**Всемирный форум для согласования правил
в области транспортных средств****180-я сессия**

Соглашение 1958 года:**Рассмотрение проектов поправок
к действующим правилам ООН,
представленных GRSG****Предложение по поправкам серии 01 к Правилам № 62 ООН
(противоугольные системы для мопедов/мотоциклов)****Представлено экспертами Рабочей группы по общим
предписаниям, касающимся безопасности***

Поправки серии 01 к Правилам № 62 ООН (противоугонные системы для мопедов/мотоциклов)

Образец А

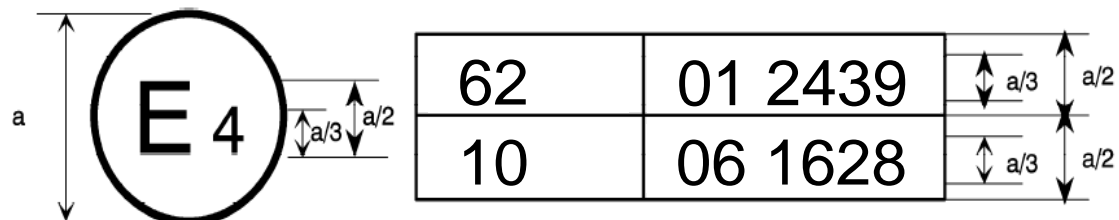
Приложение 2 изменить следующим образом:

Приведенный выше знак официального утверждения, проставленный на транспортном средстве, указывает, что этот тип транспортного средства официально утвержден в Нидерландах (E 4) на основании Правил № 62 ООН под номером официального утверждения 012439. Первые две цифры номера официального утверждения указывают на то, что официальное утверждение было предоставлено в соответствии с требованиями Правил № 62 ООН с поправками серии 01.

$a = 8$ мм мин.
